ANEJO Nº 1 ANTECEDENTES

APÉNDICE Nº 1. INFORME INSPECCIÓN SOBRE EL PROYECTO
COMPLEMENTARIO

INFORME SOBRE LA PROPUESTA DE
COMPLEMENTARIO Nº1 DEL CONTRATO DE
OBRAS "AUTOVÍA SE-40. ENLACE SE-648
(ALMENSILLA) - ENLACE A - 49 (ESPARTINAS)".

PROPUESTA DE MODIFICACIÓN DE LA ORDEN DE ESTUDIO: "PROYECTO DE TRAZADO Y CONSTRUCCIÓN DE LA CONEXIÓN CON ESPARTINAS DESDE EL ENLACE SATÉLITE DE LA A-49/SE-40 Y MEJORA DE LA CAPACIDAD ESTRUCTURAL Y DEL DRENAJE DE LOS CAMINOS DE SERVICIO EXISTENTES EN AMBAS MÁRGENES DE LA SE-40 (PPKK 35,1 AL 42,8) Y DE LA A-49 (PPKK 6 AL 11)".

PLANO Nº1. ACCESO A ESPARTINAS

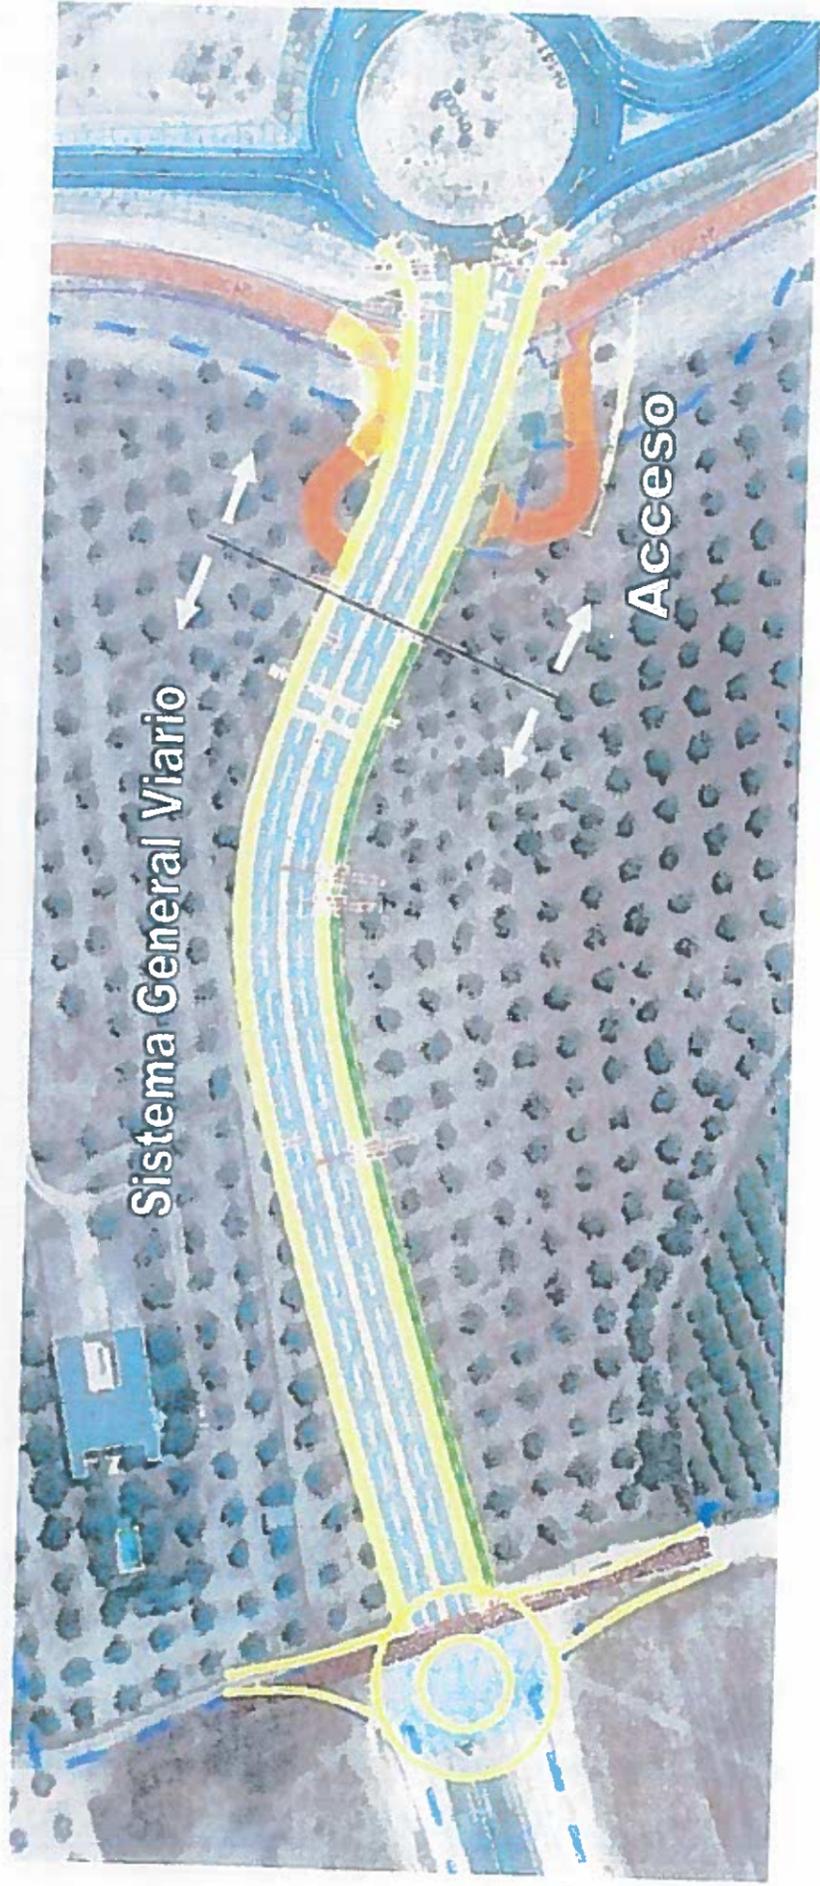
Este tramo de vial (como continuidad al tramo ya ejecutado) tendría una sección transversal de dos carriles por sentido con aceras en ambas márgenes. Y una sección del paquete de firme 131 (25cm de MB y 25 cm de ZA sobre una explanada E3). También se considera necesario que en el punto de conexión con el S.G.V. ya ejecutado se implante una glorieta que permita el cambio de sentido de los vehículos que transiten por el camino de servicio de la A-49 ya que con el nuevo vial su continuidad quedaría interrumpida. Así, para que estos vehículos puedan seguir circulando por el camino de servicio, es necesario que accedan al nuevo vial para cambiar de sentido y poder incorporarse al camino de servicio en la otra margen del vial. Dado que este tramo de vial a ejecutar dividiría en dos la finca actualmente existente, la ejecución de dicha glorieta permitiría también el acceso a ambas márgenes a través del camino público existente que limita al norte con la finca. Dicho camino conectaría con la glorieta (ver Anexo Planos nº 1). Además, este nuevo vial afectaría al trazado de la tubería de abastecimiento de Aljarafe que transcurre paralela a la A-49 y que habría que reponer.

PLANOS Nº2. NUEVA SECCIÓN DE FIRME DE LOS CAMINOS DE SERVICIO (INCLUYE EL AGLOMERADO CAMINO ACCESO A ENTRECAMINOS)

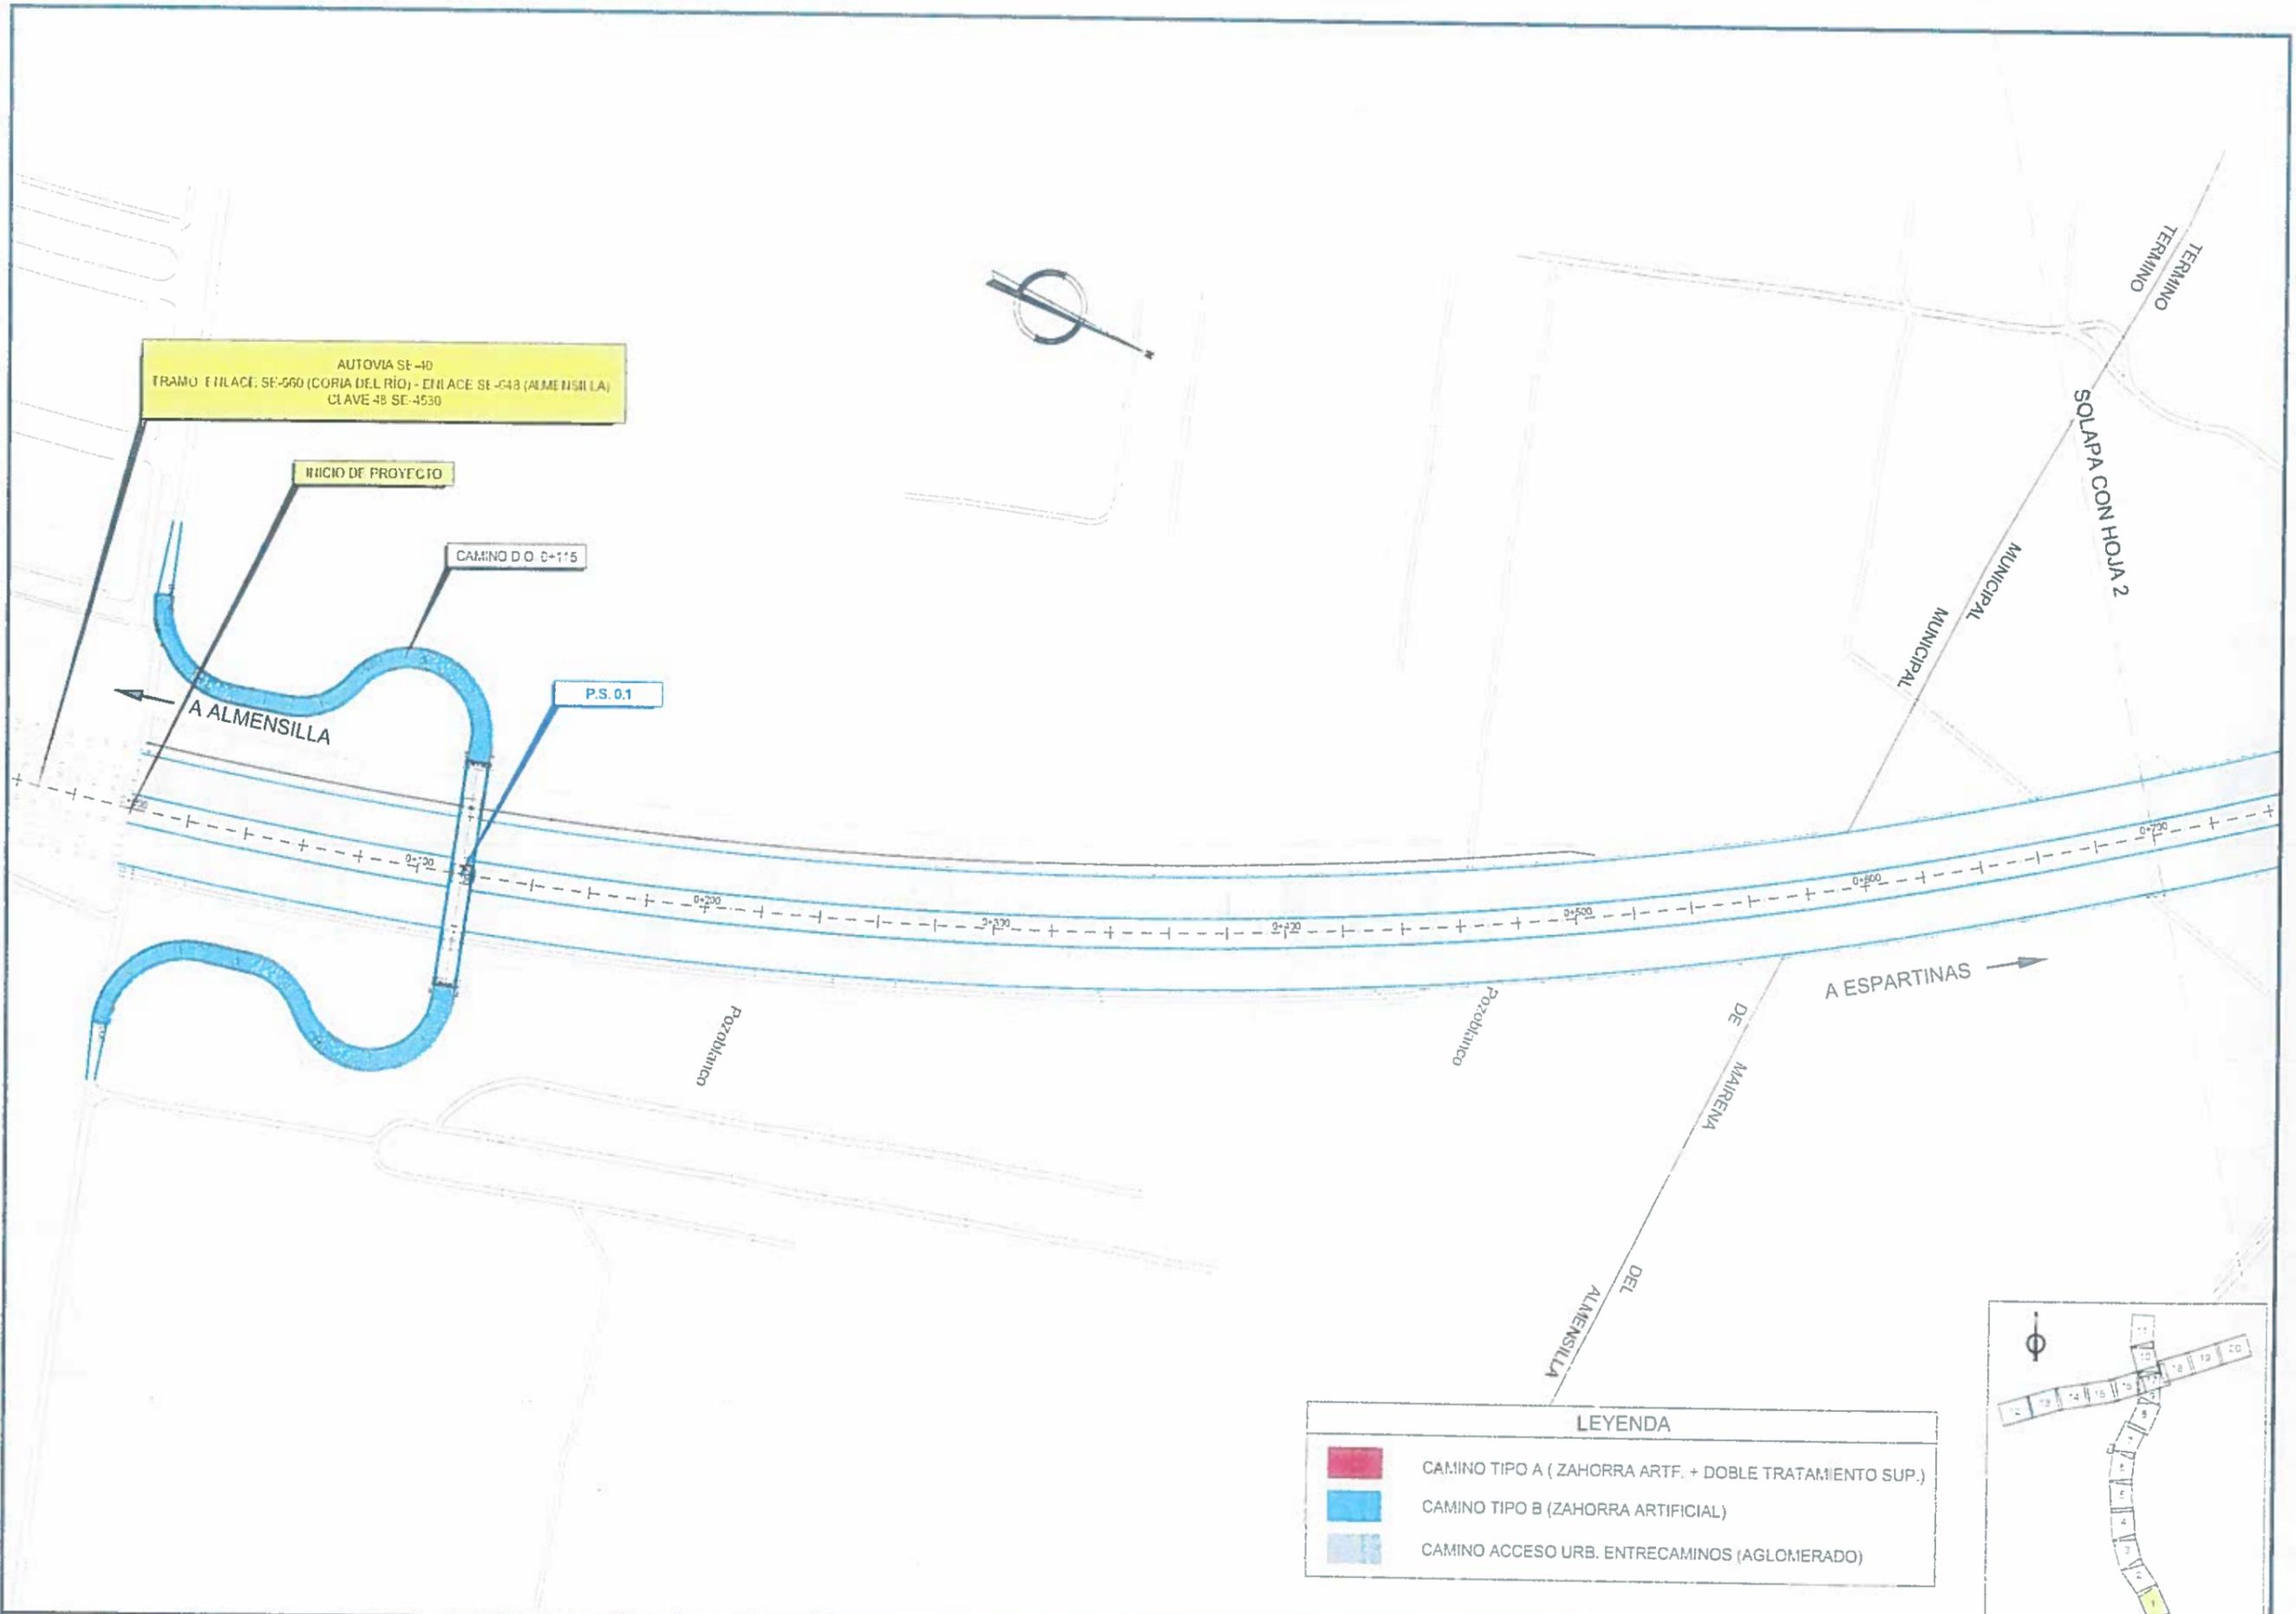
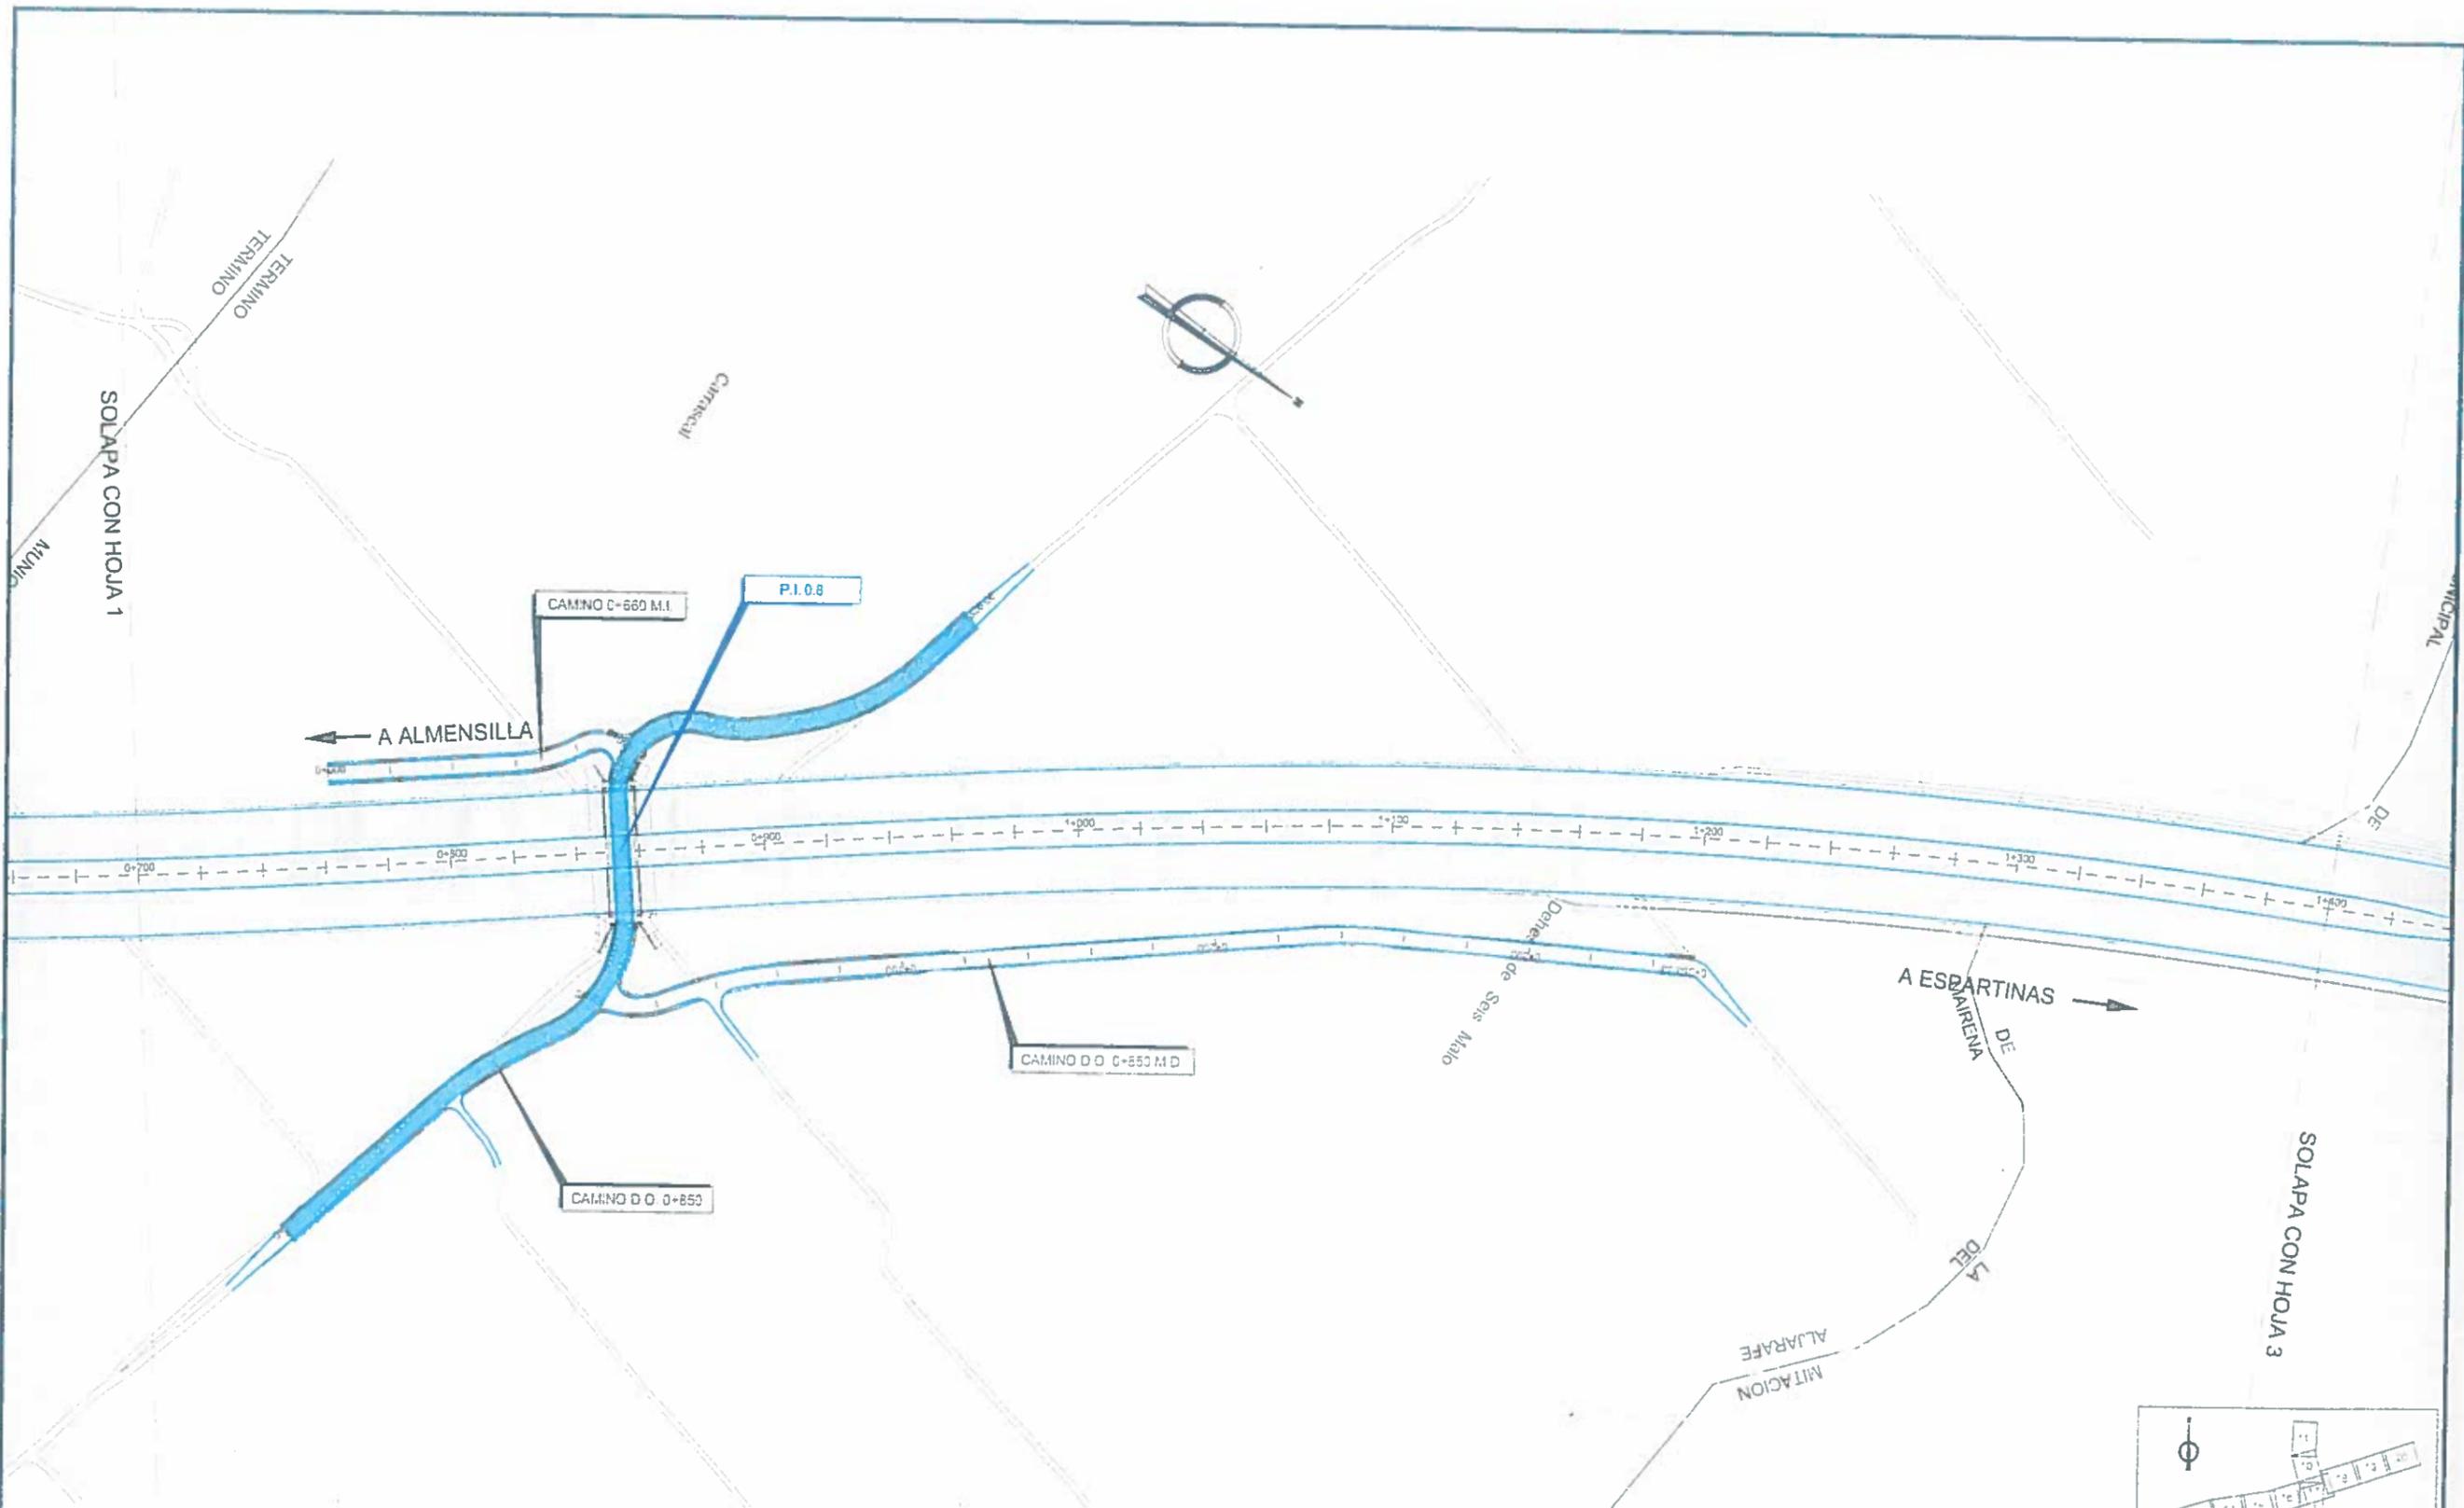
A consecuencia de la problemática anteriormente descrita se decide estudiar en detalle la solución idónea para los mismos, y se decide una estructuración en dos niveles (A y B), con las características y sección tipo descrita en el Anexo de Planos nº 2. Cabe resaltar que existiría una tercera clasificación correspondiente a los caminos que por su funcionalidad únicamente de acceso a fincas, no se propone reforzar la sección prevista, contemplándose únicamente la mejora del drenaje longitudinal con la ejecución de cunetas (Ver Anexo Planos Nº 2). Se estima el coste de esta actuación en 965.000 €.

CAMINO TIPO A (ZAHORRA ARTF. + DOBLE TRATAMIENTO SUP.)
	CAMINO TIPO B (ZAHORRA ARTIFICIAL)
	CAMINO ACCESO URB. ENTRECAMINOS (AGLOMERADO)
